Protokół

z wizji w sprawie oznakowania skrzyżowania ulic Kościuszki i Staszica w Giżycku.

Rys. 1. Istniejąca organizacja ruchu w obrębie skrzyżowania
ul. Kościuszki z ul. Staszica w Giżycku

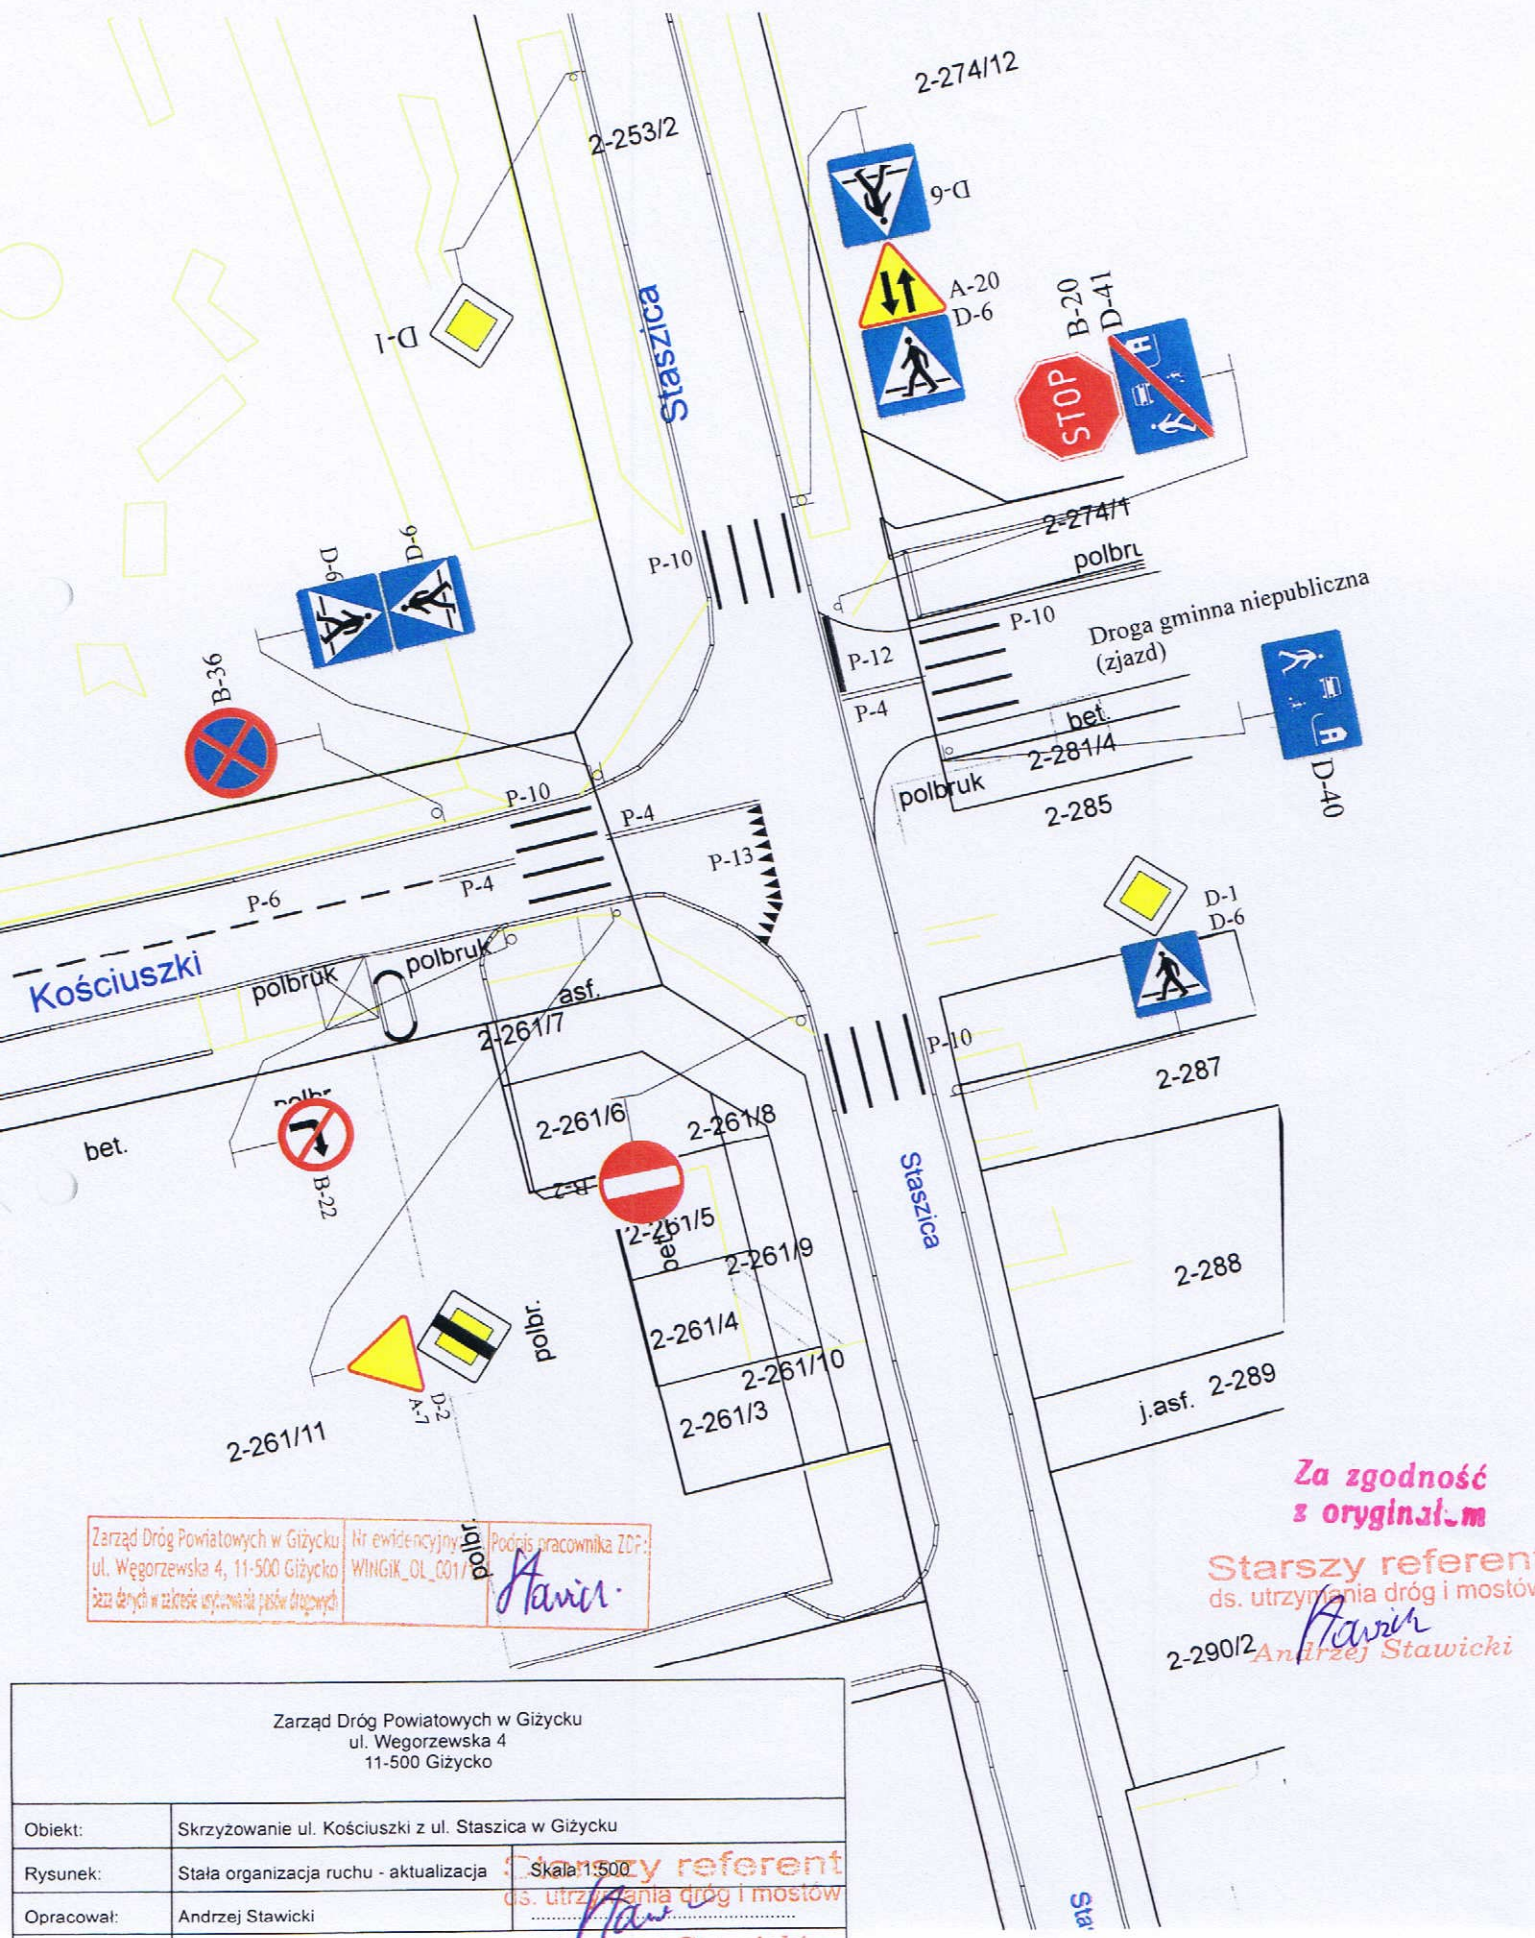
- zaobserwowano, iż pojazdy jadące jednokierunkowym odcinkiem ul. Staszica, często łamią przepisy ruchu drogowego, ponieważ z prawego pasa ruchu skręcają w lewo w ul. Kościuszki;

- na ul. Kościuszki oraz dwukierunkowym odcinku ul. Staszica występuje większe natężenie ruchu niż na jednokierunkowym odcinku ul. Staszica;
- w załączeniu schemat przedstawiający istniejącą organizację ruchu w obrębie przedmiotowego skrzyżowania (rys nr 1).

Z uwagi na powyższe, komisja proponuje zmienić pierwszeństwo przejazdu na przedmiotowym skrzyżowaniu oraz wyznaczyć pasy ruchu na jednokierunkowym wlocie ul. Staszica. Powyższa zmiana polegać powinna na ustanowieniu wlotu ul. Kościuszki drogą z pierwszeństwem przejazdu, natomiast jednokierunkowego wlotu ul. Staszica drogą podporządkowaną. Przedmiotowe rozwiązanie zwiększy przepustowość skrzyżowania oraz

uporządkuje ruch pojazdów na jednokierunkowym wlocie ul. Staszica. Do wykonania niniejszej zmiany zastosować należy oznakowanie pionowe i poziome, które będzie wprowadzone na stałe oraz oznakowanie pionowe tymczasowe w postaci znaku D-48, wskazującego wlot podporządkowany. Przedmiotowy znak winien zostać ustawiony na jednokierunkowym odcinku ul. Staszica, który z drogi z pierwszeństwem staje się drogą podporządkowaną. Znak należy ustawić w dniu wprowadzenia zmiany i zdemontować najwcześniej 14 dni po jej wykonaniu. Powyższa zmiana w stałej organizacji ruchu winna zostać wykonana w terminie do 31 grudnia 2015 roku.
